**PROJET DE RESTAURATION
ENVIRONNEMENTALE DE LA BERGE
BORDANT LE SITE D'UNE ANCIENNE
USINE D'ALLIAGES DE FERRO-
MANGANÈSE À BEAUHARNOIS**

**Étude d'impact sur l'environnement déposée au
Ministère du Développement Durable, de
l'Environnement et des Parcs**

**Addenda
Réponses à la deuxième série de questions
du comité interministériel**

Décembre 2009

Figure 1. Localisation des anciens forages et des sept tranchées le long de la berge

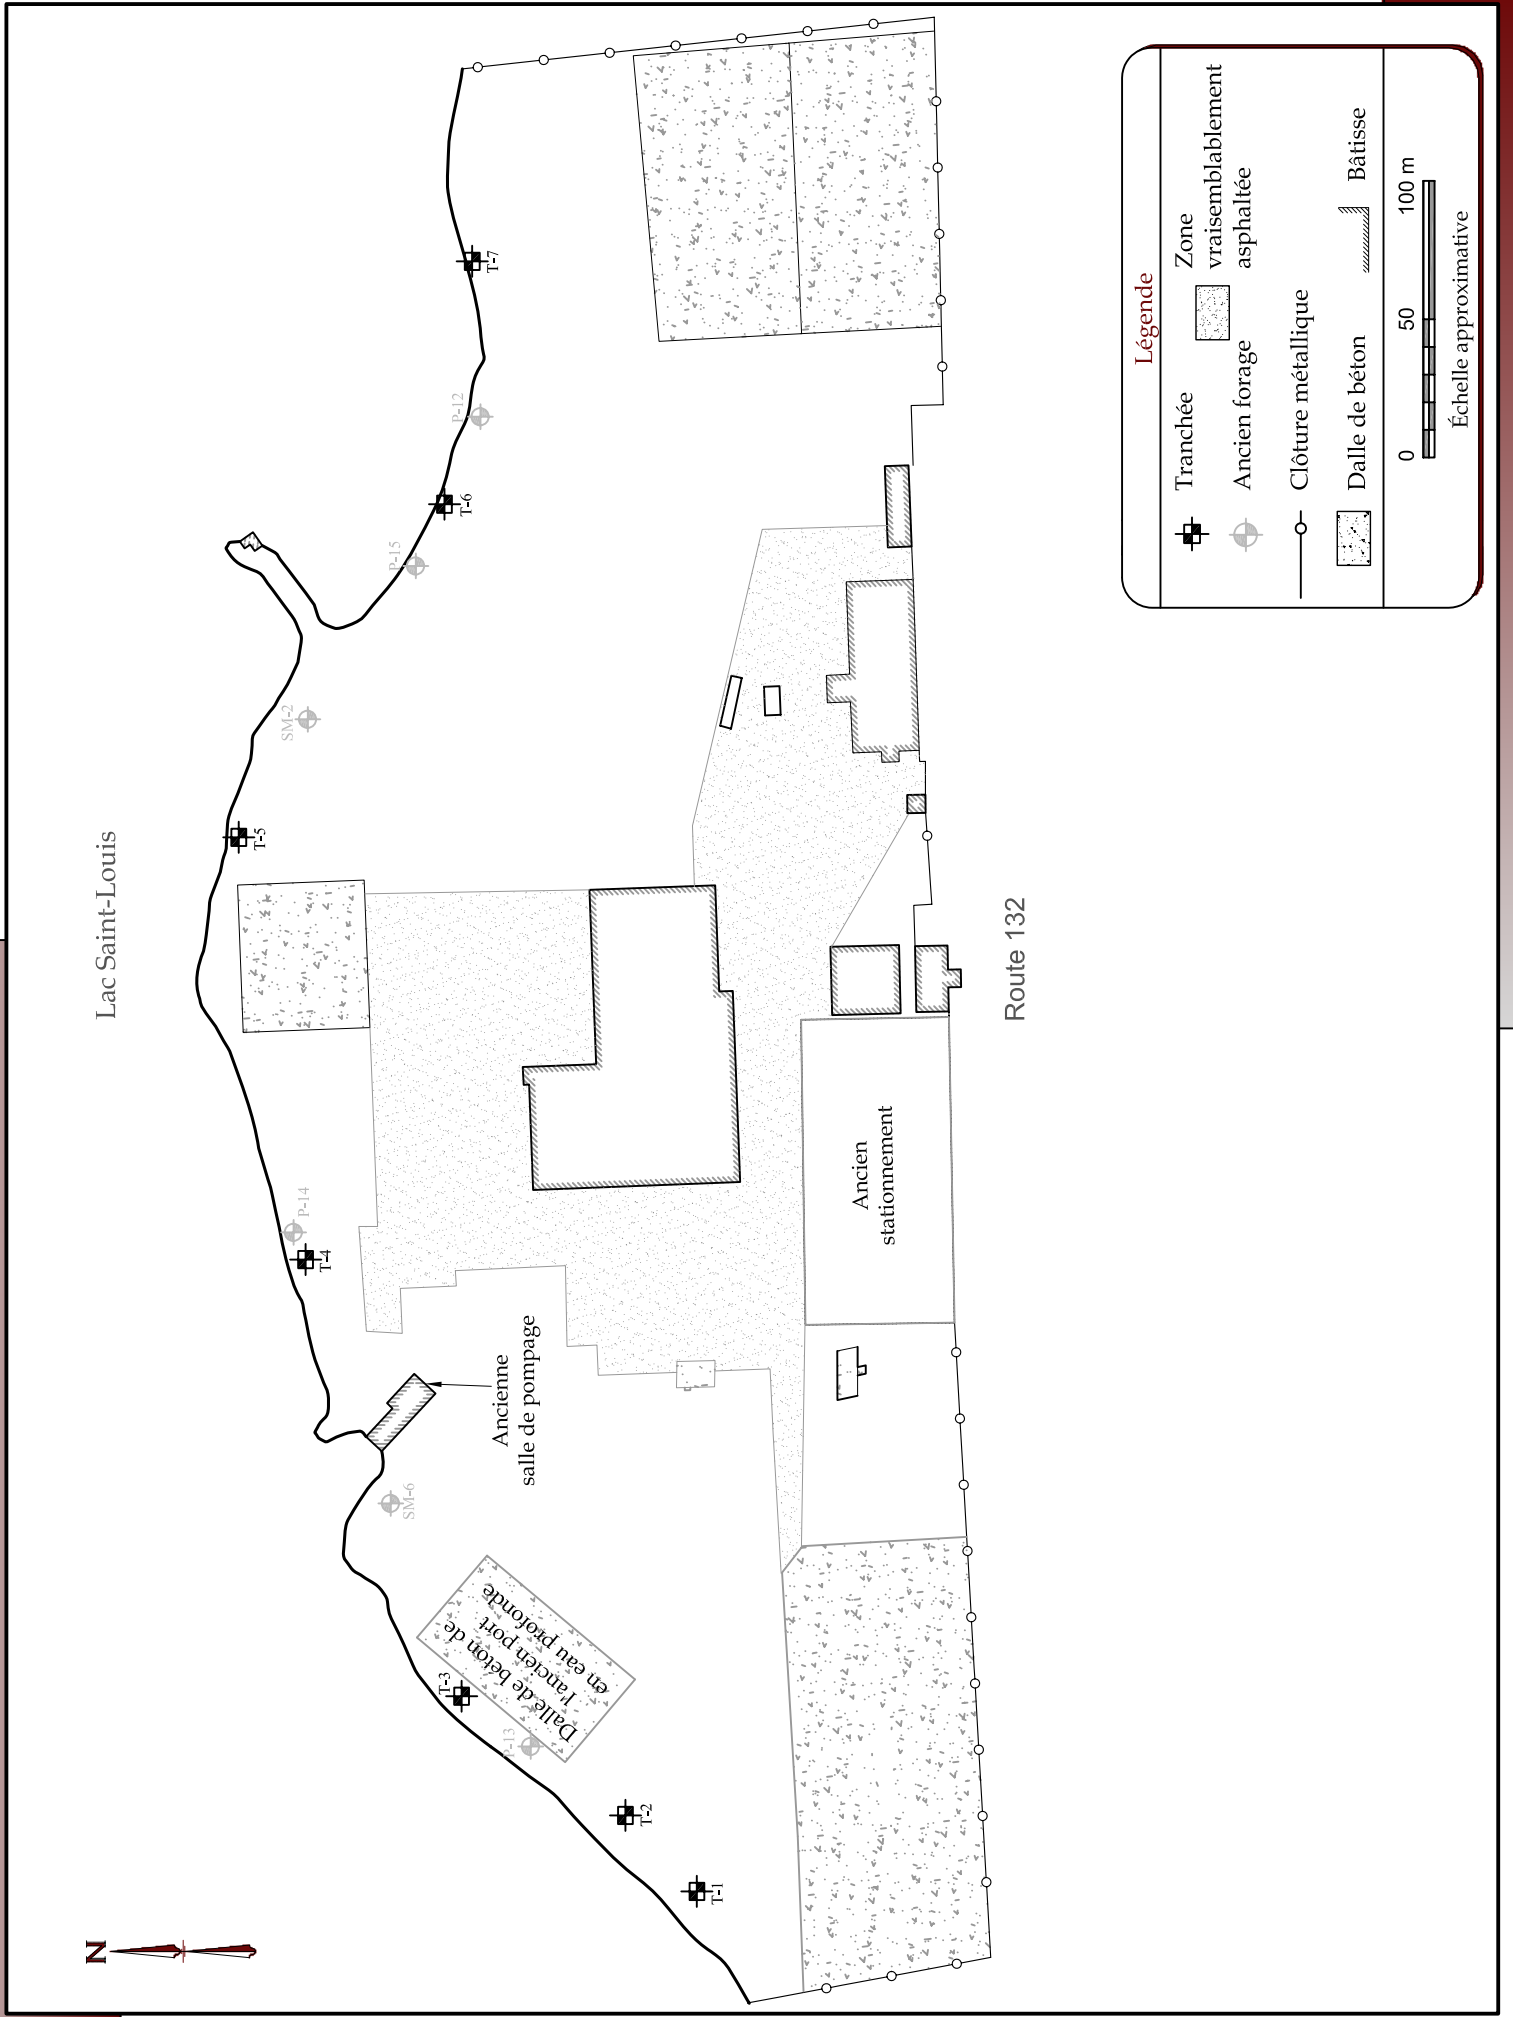
« À la section 2.2.1.10 de l'étude d'impact, il est mentionné que sept tranchées d'exploration ont été réalisées le long de la berge afin de prélever des échantillons pour l'analyse des remblais industriels et de blocs de scories. Or, pour satisfaire aux exigences du guide de caractérisation des terrains (Ministère de l'Environnement, 2003), il faudrait ajouter un minimum de quatre tranchées d'exploration pour un terrain équivalent à la zone des travaux (8 150 m²) puisque ce dernier recommande un échantillon pour 625 m². L'initiateur devra fournir les données manquantes. »

Sept tranchées ont été effectuées le long de la berge de l'ancien site d'Elkem afin de recueillir des échantillons de matériaux en vue de leur caractérisation. Dans chacune de ces tranchées, la stratigraphie a été notée afin de pouvoir estimer les volumes de matériaux concernés. Or les stratigraphies rencontrées dans les sept tranchées, présentées sur la figure 13 du rapport d'étude d'impact, montrent que l'on retrouve les mêmes couches de matériaux (remblais noirs et remblais bruns) sur l'ensemble de la berge. Seules les épaisseurs des deux couches de remblais et la profondeur du roc varient sensiblement d'une tranchée à l'autre. Les trois tranchées les plus à l'est (tranchées 5, 6 et 7) présentent même des épaisseurs de remblais identiques.

À la page 47 du rapport principal de l'étude d'impact, il est mentionné que des sondages antérieurs ont servi à confirmer la stratigraphie du site dans le but d'évaluer les volumes de remblais qui entreraient en jeu. Ces sondages proviennent de l'étude de Bio Géo Environnement rédigée en 1996 (Bio Géo Environnement, 1996). Dans ce dossier, au moins six autres sondages avaient alors été réalisés le long de la berge du site (P-12, P-13, P-14, P-15, SM-2 et SM-6). Les six rapports de forage sont disponibles en **annexe 3**. La **figure 1** présente les emplacements de ces sondages antérieurs ainsi que des sept tranchées réalisées le long de la berge. On constate que la stratigraphie relevée dans l'ensemble des anciens forages est similaire à celle notée dans les tranchées d'exploration.

- Le forage P-12 se situe entre les tranchées T-6 et T-7. Les remblais présentent une épaisseur d'environ 3,5 mètres, ce qui est proche des 4 mètres relevés dans les deux tranchées T-6 et T-7. Par ailleurs, des scories vertes et noires ont été relevées lors de ce sondage.

- Le forage P-13 est localisé à proximité de l'ancien port en eaux profondes et entre les tranchées T-2 et T-3. Dans ce cas, l'épaisseur des remblais jusqu'au roc est légèrement supérieure (environ 2,5 mètres) à celle trouvée dans les tranchées d'exploration (entre 1,5 et 2 mètres). Les remblais prélevés étaient de couleur brune ou noire.

- Le forage P-14 se situe à proximité de la tranchée T-4. Là aussi, l'épaisseur des remblais jusqu'au roc est légèrement supérieure (environ 1,8 mètre) à celle retrouvée dans la tranchée d'exploration (environ 1 mètre). La couleur des remblais prélevés était également brune ou noire.

- Le forage P-15 est localisé à proximité de la tranchée T-6. L'épaisseur des remblais relevée lors de ce sondage et celle relevée dans la tranchée d'exploration sont concordantes et proches d'environ 4 mètres. Des scories ont également été repérées dans la plupart des échantillons de remblais noirs.

- Le forage SM-2 est situé entre les tranchées T-5 et T-6. Là aussi, des scories ont été repérées dans les remblais. Cependant, l'épaisseur relevée lors du sondage (environ 2 mètres) est inférieure à celle évaluée à l'aide de la tranchée d'exploration (4 mètres).

- Finalement le forage SM-6 est localisé entre les tranchées T-3 et T-4. Celui-ci a permis de noter une épaisseur des remblais (1,7 mètre) proche de celles trouvées dans les deux tranchées (1 mètre et 1,5 mètre). De plus, des scories ont également été repérées dans les remblais.

On constate donc que les épaisseurs de remblais relevées lors des sondages sont proches de celles trouvées lors de la réalisation des tranchées d'exploration. Cependant, notons qu'une épaisseur inférieure notée dans un sondage peut être due à un refus sur un bloc (éventuellement un bloc de scories) sans pour autant

être arrivé au roc. Ainsi, ces forages antérieurs viennent confirmer les informations obtenues avec les tranchées d'exploration. En ajoutant ces nouvelles données à l'étude d'impact, l'initiateur estime avoir répondu à la question et juge que l'ajout de tranchées supplémentaires n'apporterait pas d'information pertinente.

Figure 2. Résumé des étapes de classification pour des fins de valorisation des matières résiduelles inorganiques non dangereuses

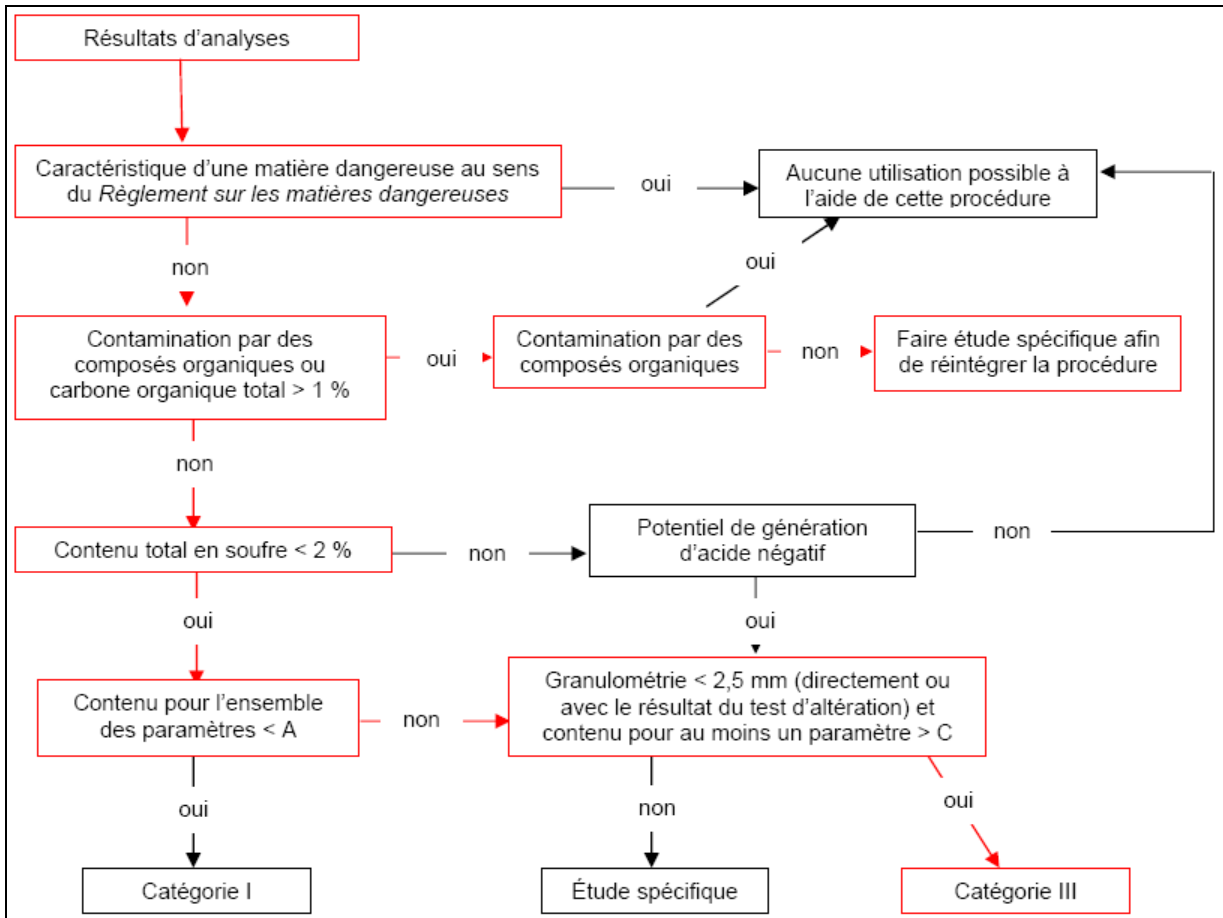
« À la section 2.2.1.10.2, l'initiateur du projet n'a pas démontré que les scories ne lixivient pas en manganèse, le principal métal présent dans ce matériel. Afin de se conformer à la procédure du Guide de valorisation des matières résiduelles inorganiques non dangereuses de source industrielle (Ministère de l'Environnement, 2002), l'initiateur devra présenter les résultats d'un test de lixiviation acide et d'un test de lixiviation simulant les pluies acides quantifiant les contaminants supérieurs au critère A afin de bien déterminer la mobilité de ces métaux dans le matériel. »

Le cheminement à travers ces étapes est représenté à la **figure 2**, tirée du Guide de valorisation. Ainsi, il ne nous est pas apparu comme opportun de réaliser les autres tests de lixiviation et de mobilité préconisés par le Guide de valorisation.

Figure 3 (29). Coupe transversale représentant le secteur 2 avant et après les travaux selon la solution retenue (projet principal ou variante 1)

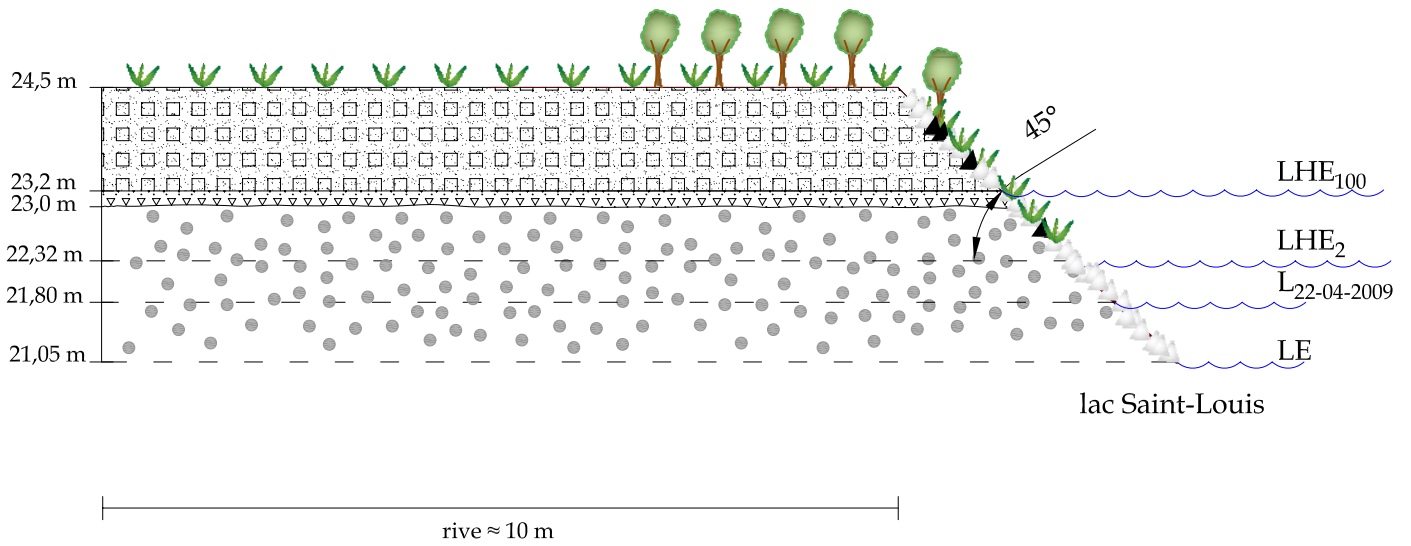
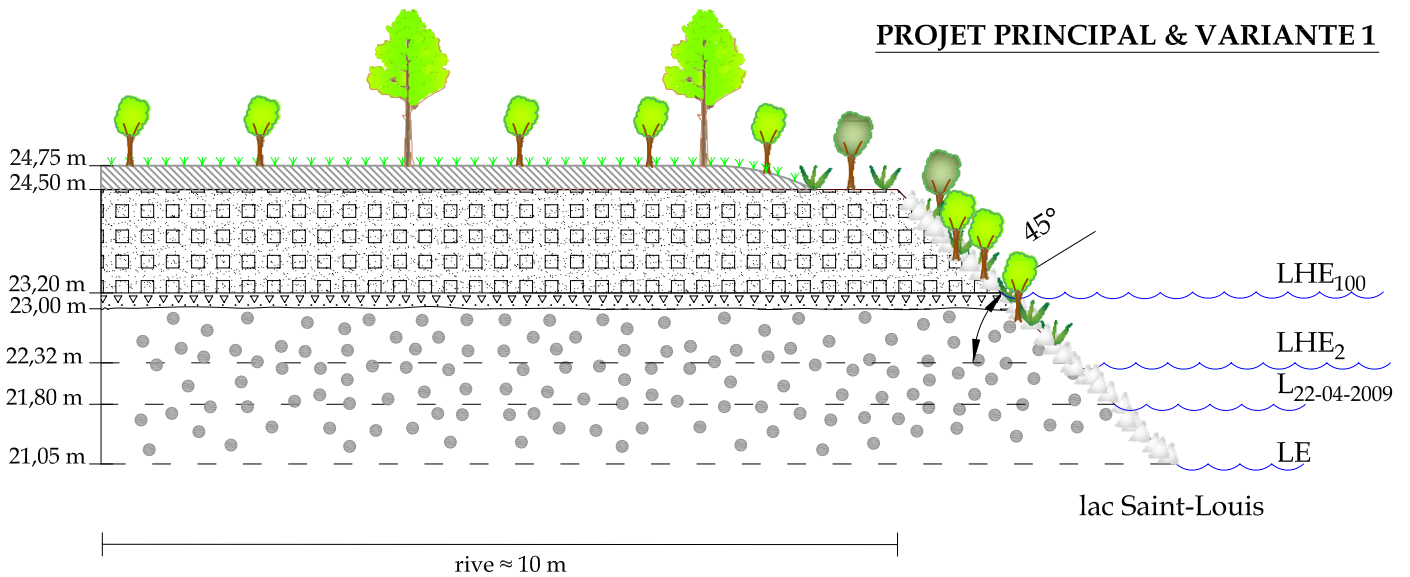
« Dans les figures 29 à 32, on lit LEH alors qu'on aurait dû lire LHE pour ligne des hautes eaux. L'initiateur devra faire la correction. »

Les figures 29 à 32 ont été modifiées et sont présentées à la suite sous les légendes **figure 3** (29), **figure 4** (30), **figure 5** (31) et **figure 6** (32) du présent addenda. Celles-ci remplacent respectivement les figures 29 à 32 du rapport d'étude d'impact.

Figure 6 (32). Coupe transversale représentant le secteur 5 avant et après les travaux selon la solution retenue (projet principal ou variante 1)

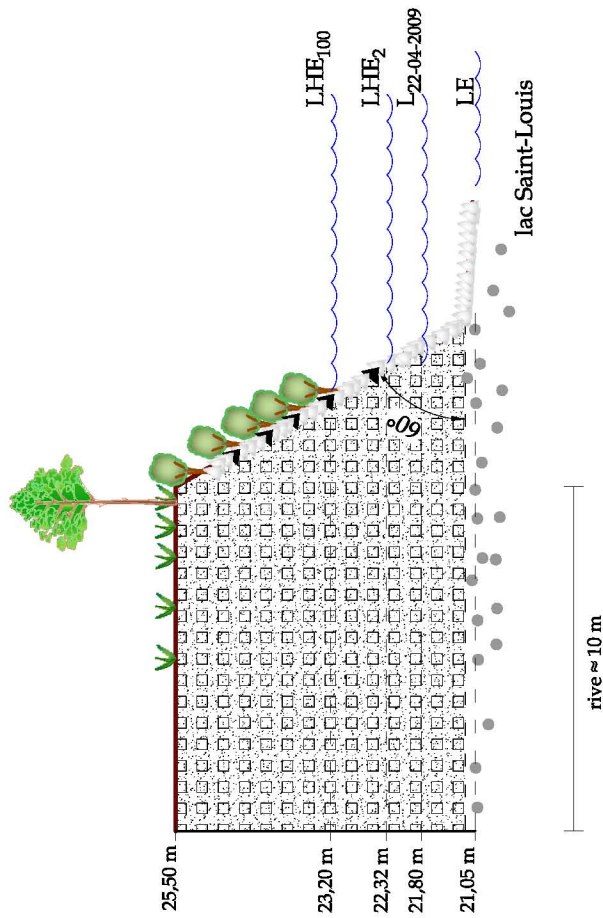
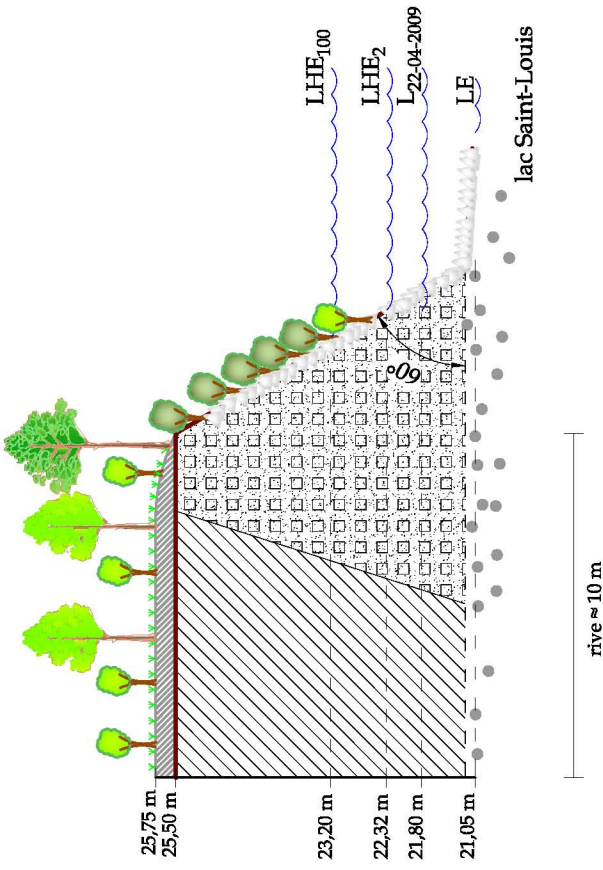
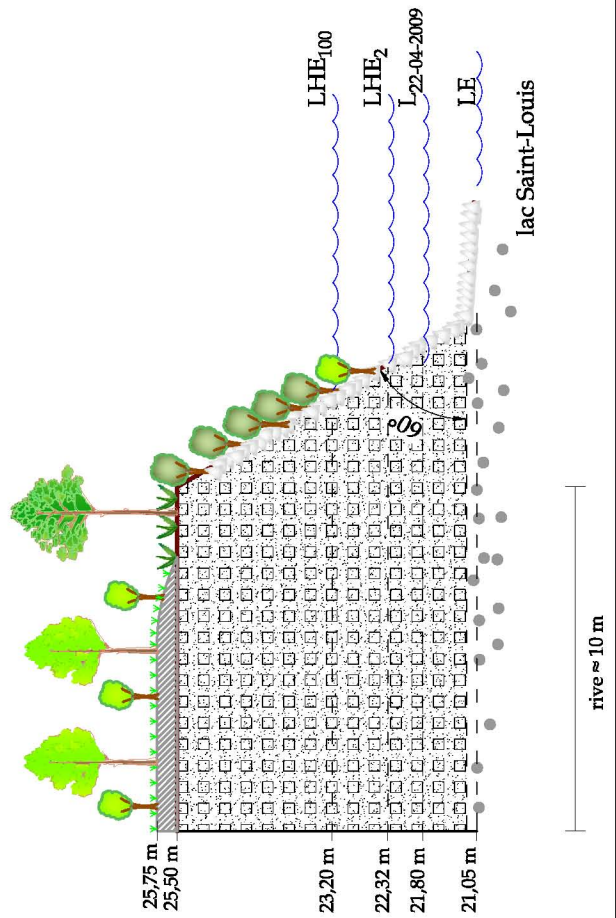
« À la figure 32 de l'étude d'impact, on devrait lire 25,75 m pour la côte de terrain du projet principal au lieu de 24,75. L'initiateur devra faire la correction. »

La figure 32 du rapport d'étude d'impact a été corrigée et doit être remplacée par la **figure 6** (32) du présent addenda.
